**РАСПОРЯДИТЕЛЬНЫХ
МАТЕРИАЛОВ
ПО ЭКСПЛУАТАЦИИ
ЭНЕРГОСИСТЕМ**

Электротехническая часть

**Издание пятое, переработанное
и дополненное**

2002

Рис. 4.1. Схема токовой защиты нулевой последовательности блока с ускорением при непереключении фаз:

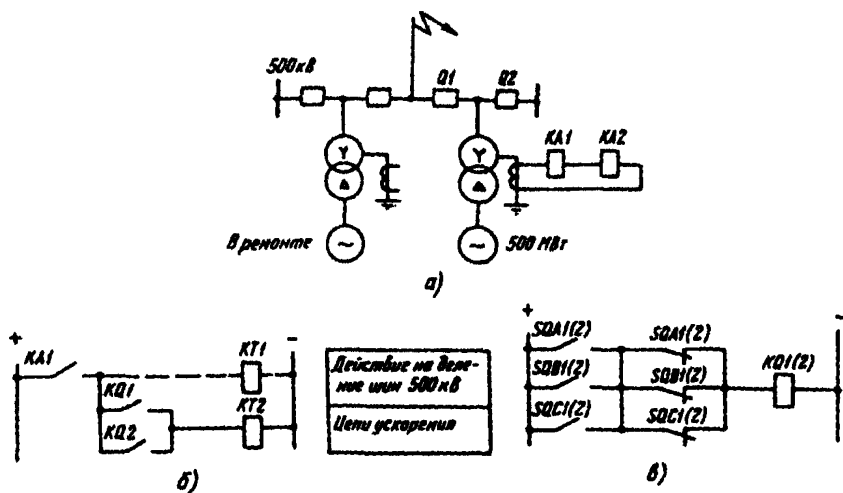
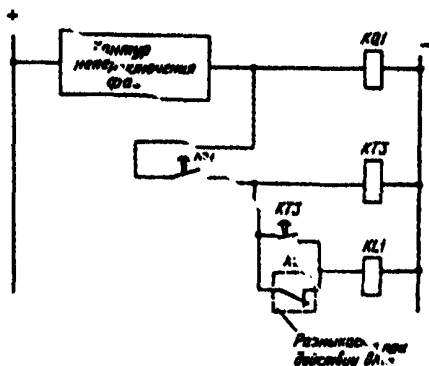
1. Применять для контроля непереключения фаз выключателя блока, общего с линией (выключатель Q1 на рис. 4.1, а), типовую схему (рис. 4.2) и использовать в схеме (рис. 4.1, б) вместо контакта реле KQ1 контакт реле KL1. Цепь ускорения при неполнофазном отключении второго выключателя, показанную на рис. 4.1, б (контакт KQ2), следует оставить без изменений.

При невозможности быстрого выполнения указанного изменения допускается временно увеличить выдержку времени реле KT2 (см. рис. 4.1, б) так, чтобы его уставка превышала примерно на 0,5 с длительность цикла ОАПВ.

Выдержка времени реле КТ2 должна быть порядка 0,5 с. Это необходимо для предотвращения отключения блока по цепи ускорения (в случае отказа во включении фазы выключателя, отключившейся при действии ОАПВ) при действии реле контроля непереключения фаз (реле КЛ1 на рис. 4.2).

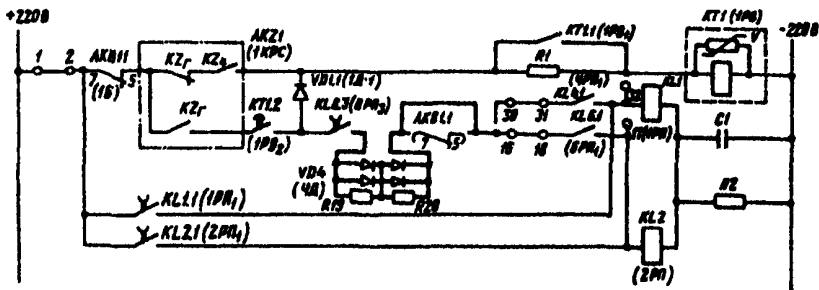
2. Перенести место подключения размыкающего контакта АКВ1.1 (выводы 5–7) на вход комплекта АКЗ1 I ступени панели ЭПО 1074 (см. рис. 4.3), что исключит вероятность ложного срабатывания выходного реле I ступени из-за разрегулировки кон-

тактной группы реле АКВ1, приводящей к попаданию "+ 220 В" с замыкающего контакта на размыкающий при переключении реле АКВ1.

Рис. 4.4. Измененная схема цепей контроля периода асинхронного хода (панель ЭПО 1074). Утолщенными линиями показаны вновь устанавливаемые элементы и соединения
Примечание — см. на рис. 4.3.

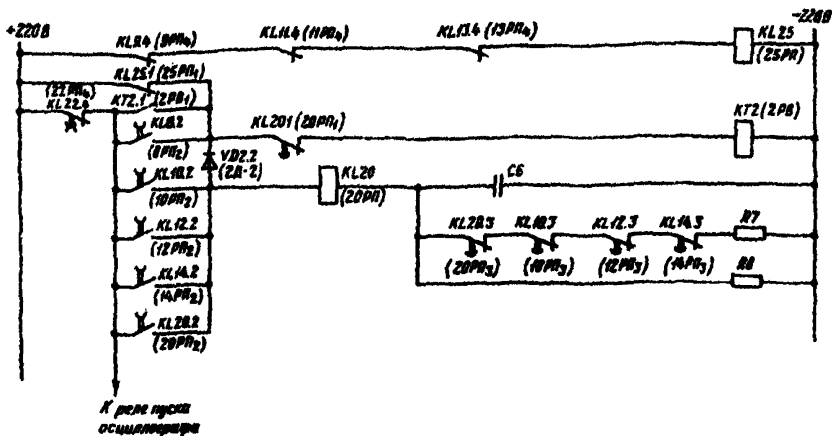
3. Включить последовательно в цепь дополнительно устанавливаемого промежуточного реле (для панели ЭПО 1074 — KL25) размыкающие контакты реле KL9, KL11, KL13, фиксирующих количество циклов асинхронного хода, а размыкающий контакт реле KL25 подключить к сборке контактов в цепи пуска реле времени KT2, контролирующего период асинхронного хода (рис. 4.4). Тогда при ложном срабатывании любого реле (KL9, KL11, KL13) из-за ошибочных действий персонала или исчезновении и последующем восстановлении напряжения от трансформатора напряжения не происходит накопления счетчиком циклов ложных сигналов, так как при этом отпадает реле KL25, срабатывает реле KT2 и через контакт KT2.2 срабатывает реле KL22, которое отключает плюс 220 В от схемы счетчика циклов и возвращает схему устройства в исходное состояние. На панели ЭПО 1075 для этой же цели вместо указанных выше реле берутся соответственно контакты реле KL7, KL9, KL11 и дополнительные реле KL21, действующее на реле времени KT1, а на панели ЭПО 1073 — соответственно KL7, KL9 и дополнительное реле KL16, действующее на реле времени KT1.

Рис. 4.5. Измененная схема выходных цепей панели ЭПО 1076-78:

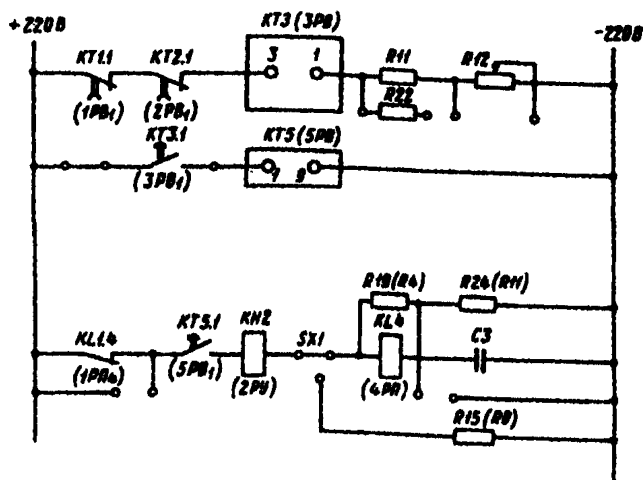
5. Установить на панели ЭПО 1076 с одним выходным реле времени KT3 типа ВЛ-17 (ВЛ-27) дополнительное реле времени KT5 типа РВ-01, 30 с или ЭВ-140, включаемое контактом реле времени KT3 и действующее на выходное реле KL4 (см. рис. 4.5). Это исключит возможность ложного (без выдержки времени) срабатывания реле времени KT3 в случае кратковременного прерыва питания от сети ± 220 В. Выдержки времени реле KT3 и KT5 выбираются примерно равными половине расчетной выдержки времени.

R24 (BC-0,5) — 5600 кОм — 10%; C3 (МБГО) — 100 мкФ, U = 400 В;
 КТ5 (РВ-0,1, 30 с или ЭВ-140). Резисторы R4, R8, R11 даны для панели
 ЭПО 1076-82. Утолщенными линиями показаны вновь устанавливаемы-
 е элементы и соединения

Рис. 4.6. Изменения напряжений в схеме приемника АНКА при отключении питания:

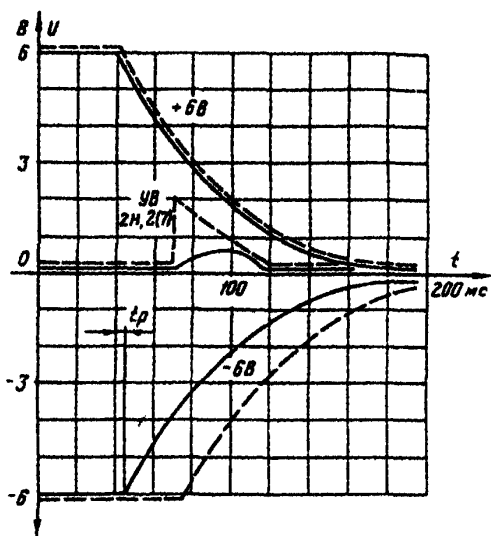
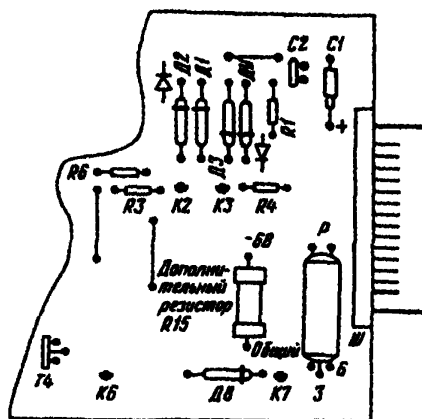
В энергосистемах имели место случаи ложной работы приемника АНКА. В момент отключения от сети оперативного постоянного тока инвертора И-6, питающего комплект приемников АВПА-АНКА, ложно срабатывали выходные реле приемника АНКА.

Причиной ложной работы является неодновременность спада вторичных напряжений питания +6 В и -6 В, вызванная неодинаковой нагрузкой соответствующих стабилизаторов напряжения в заводской схеме приемника АНКА (рис. 4.6). Ложная работа выходных реле приемника АНКА происходит при определенном, достаточно маловероятном сочетании постоянных времени спада трех напряжений питания: 5 В, +6 В и -6 В. Следует отметить, что ложная работа приемника АНКА не приводит к ложному действию системы автоматики в тех случаях, когда выходные реле-повторители питаются от того же автоматического выключателя, что и инвертор И-6. В этом случае при отключении автоматического выключателя реле-повторители обесточиваются.

Установку следует производить в приемниках АНКА-14М, выпущенных до IV кв. 1988 г. В приемниках, выпущенных после этого срока, дополнительный резистор устанавливается заводом.

Рис. 4.11. Изменение схемы цепи тока приема защит ДФЗ (автоматический ввод замедления) при включении блока БФВКЦ

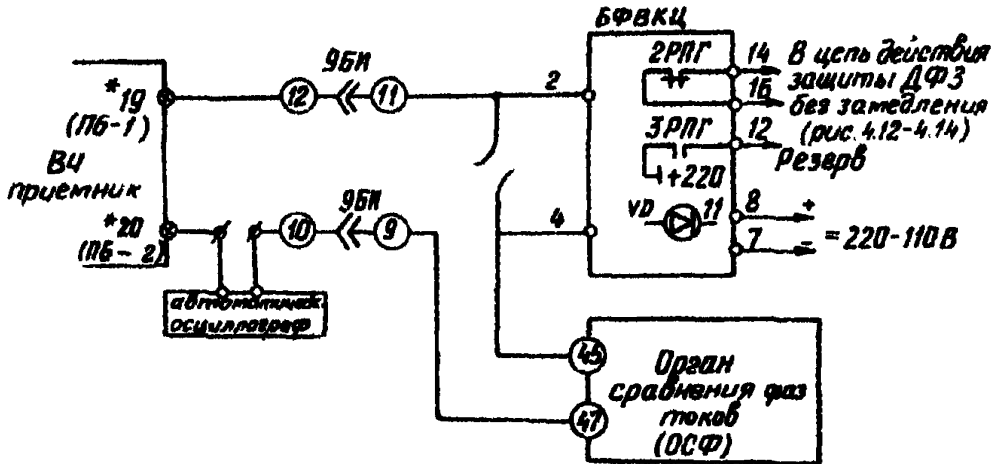
1. Блок БФВКЦ смонтировать на лицевой стороне панели так, чтобы персонал мог надежно фиксировать световой сигнал (светодиод VD), расположенный на корпусе БФВКЦ.
2. Установку блока БФВКЦ выполнить на всех сторонах линии.
3. * — обозначение зажимов приемопередатчика типа УПЗ-70 без скобок, типа АВЗК-80 — в скобках.
4. Толстыми линиями показаны дополнительные цепи.

Рис. 4.12. Изменение схемы оперативных цепей защиты ДФЗ-201 при включении блока БФВКЦ (автоматический ввод замедления)

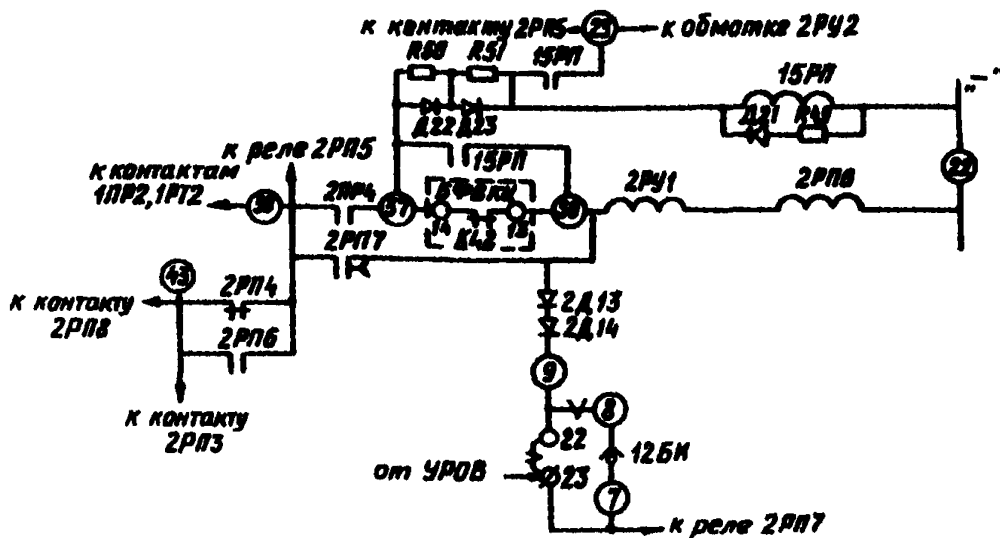
- демонтировать провод "ПР4:П - Д13:2" и вместо него смонтировать провод "ПР4:П - П3:37;
- на клеммнике П4 демонтировать перемычку между зажимами 30 и 32 провод "П4:30 - РП9:64" отсоединить от зажима 30 и присоединить к зажиму 32 (новое наименование этого провода "П4:32 - РП1:6");
- смонтировать новый провод "Д13:2 - П4:30".

6. Реле 15РП смонтировать на панели защиты. Как правило, необходимо использовать реле типа РП16-1.

Рис. 4.13. Изменение схемы оперативных цепей защиты ДФЗ-504 при включении блока БФВКЦ (автоматический ввод замедления)

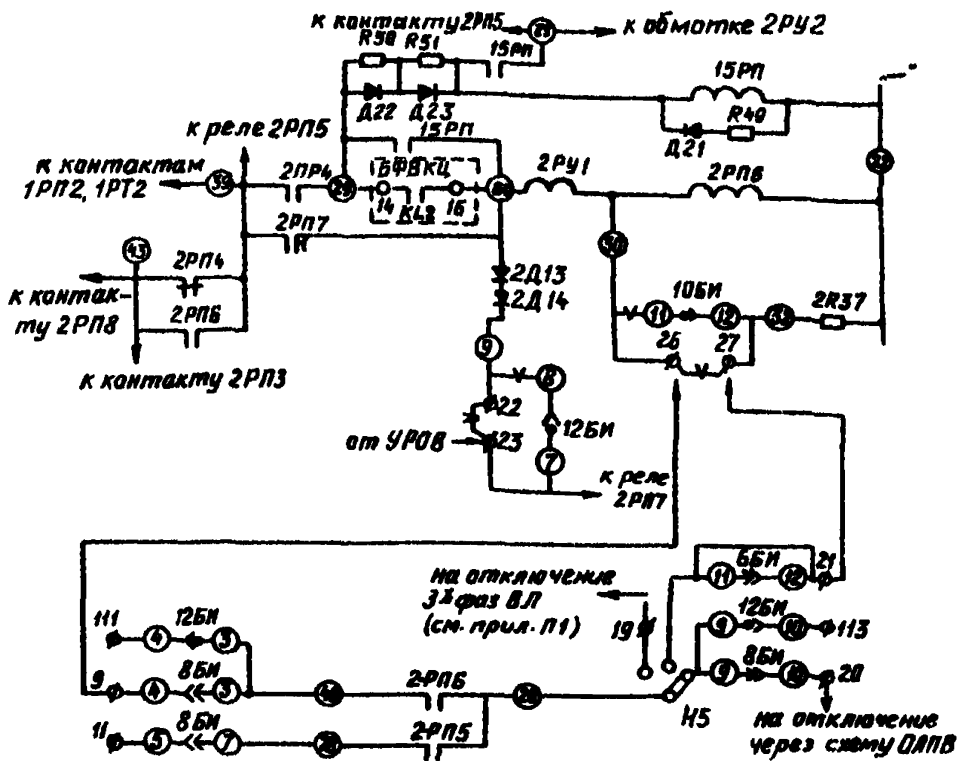
— смонтировать новые провода "ПР4:П — П3:29" и "РУ1:1 — П6:60".

6. Аналогично выполняется автоматический ввод замедления на защите ДФЗ-402. Спецификация на дополнительные элементы — см. рис. 4.12.

Рис. 4.14. Изменение схемы оперативных цепей защиты ДФЗ-503 при включении блока БФВКЦ (автоматический ввод замедления)

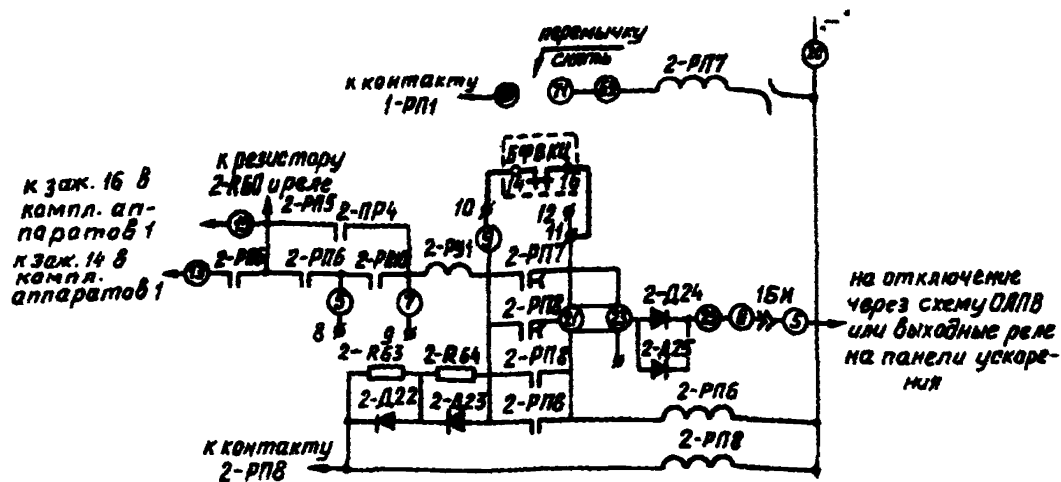
- Толстыми линиями показаны дополнительные элементы и цепи.
- Исключить действие реле 2-РП7 в схеме защиты:
 - демонтировать перемычку между зажимами 69 и 71 в комплекте аппаратов 1;
 - демонтировать провода "РП7:14 – РП8:14" и "РП7:14 – РП5:12" в комплекте аппаратов 2;
 - смонтировать новый провод "РП8:14 – РП5:12" в комплекте аппаратов 2.
- Аналогично изменить схему автоматического ввода замедления и на защитах ДФЗ-501 и ДФЗ-401.

Рис. 4.15. Изменения схемы ДФЗ-201 на линиях без ОАПВ (постоянное замедление действия)

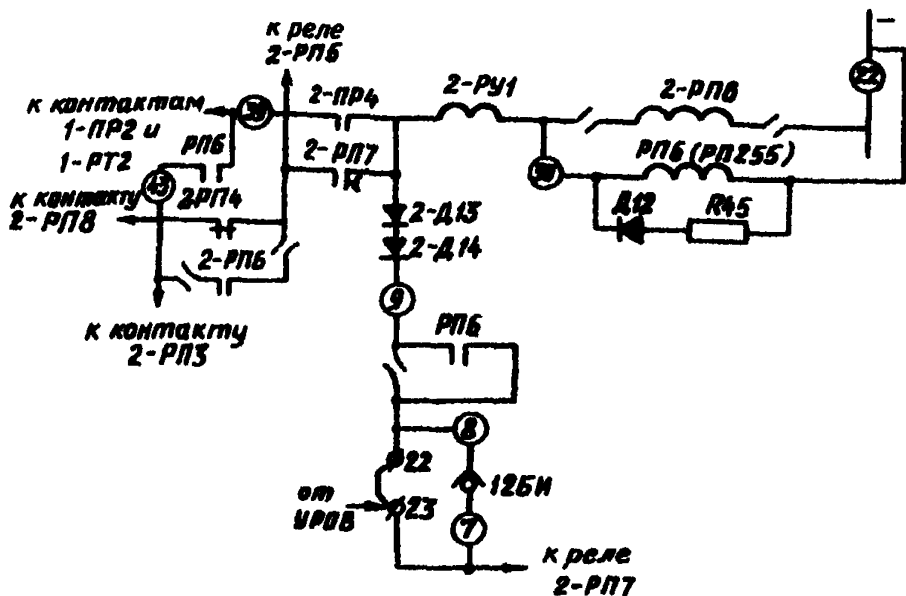
Обозначение	Тип	Параметры	Примечание
Реле 2-РП6	РП 255 (вместо РП223)	110 или 220 В $t_{cp} = 40$ мс $t_{возв} = 40$ мс с параллельно включенным диодом и резистором	Реле РП 255 монтируется на панели Регулируется величиной конечного зазора между клапаном и магнитопроводом реле
Д12	Д226 или КД205А	$U_{обр} = 400$ В	
Р49	Подбирается	7,0 – 8,0 кОм Не менее 2 Вт

Рис. 4.16. Изменения схемы ДФЗ-504 на линиях без ОАПВ (постоянное замедление действия)

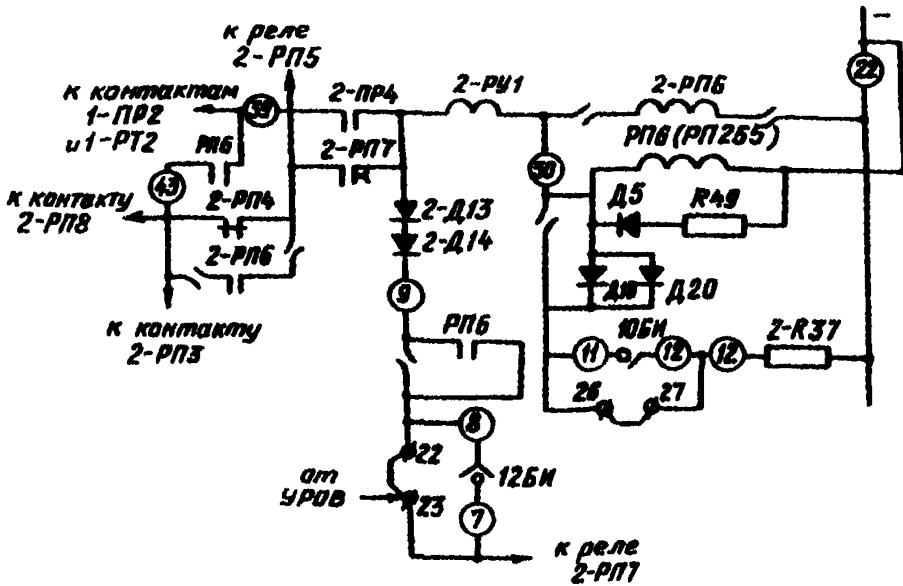
Обозначение	Тип	Параметры	Примечание
Реле 2-РП6	-	См. спецификацию к рис. 4.15	
Д5, Д10, Д20	Д226 или КД205А	$U_{обр} = 400 \text{ В}$	
R49		7,0 - 8,0 кОм Не менее 2 Вт

**Рис. 4.17. Изменения схемы ДФЗ-201 на линиях с ОАПВ
(постоянное замедление действия)**

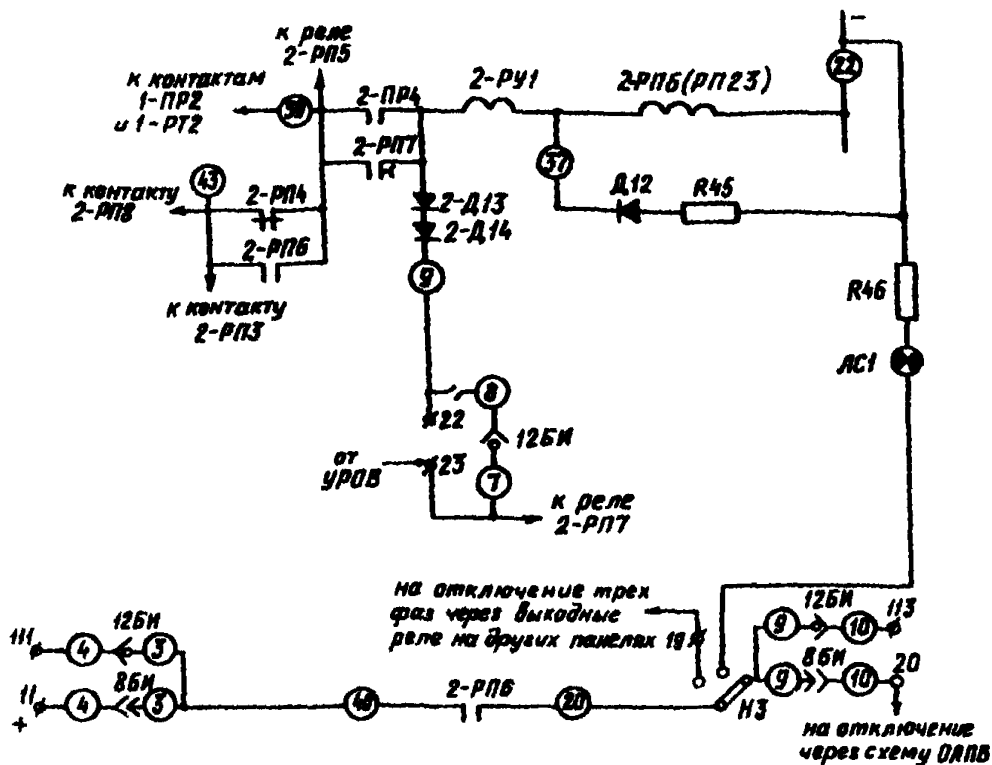
1. См. примечание 1 рис. 4.15.
 2. См. примечание 2 рис. 4.15.
 3. Заменить выходное реле 2-РП6 типа РП 223 на реле РП 23 с установкой его на то же место, где было смонтировано реле РП 223, и демонтажем разъема, соединяющего обмотку и контакты реле со схемой защиты. Отрегулировать его на следующие параметры:
 - время срабатывания 40 мс;
 - время возврата с параллельно включенным диодом и резистором не более 20 мс.
- Спецификация на элементы Д12 и R49 такая же, как на рис. 4.15.

Рис. 5.1. Электрическая принципиальная схема блока 4БР-002-1
Примечание — Аналогичные изменения производятся в схеме блока 4БР-002-2.

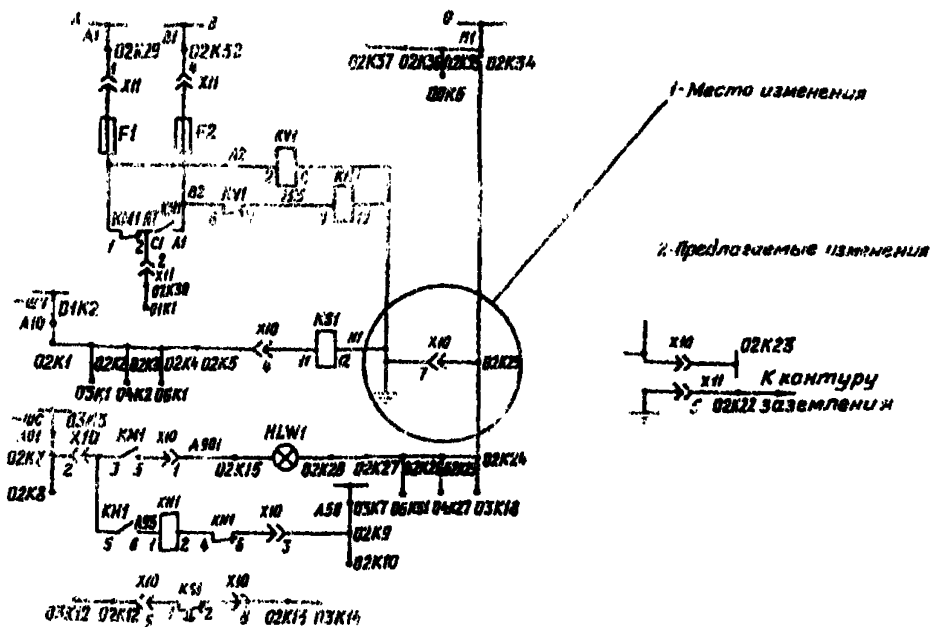
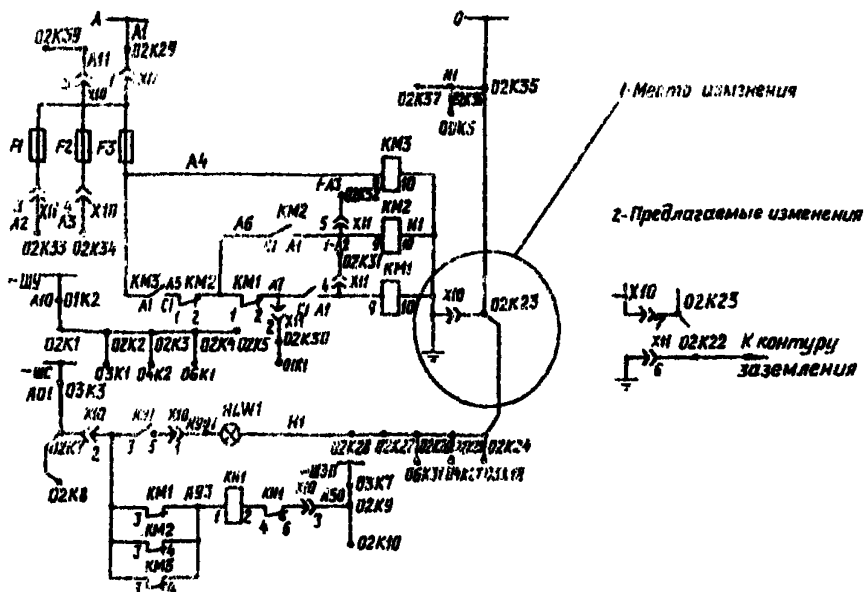
Указанные блоки распределительных устройств КТП СН-0,5 имеют следующий недостаток: во время сборки блока и при подключении первым к сети разъема Х11 корпус блока через катушку магнитного пускателя КМ1 (КМ2, КМ3) оказывается под напряжением, так как существует связь цепей с корпусом блока через болт заземления (см. рис. 5.1, 5.2, поз. 1). Прикосновение к блоку может привести к попаданию под напряжение обслуживающего персонала вследствие того, что подвижные элементы не обеспечивают надежной связи корпуса блока с заземленной металлоконструкцией шкафа.

Для обеспечения безопасности обслуживания распределительных устройств КТП СН-0,5 предлагается:
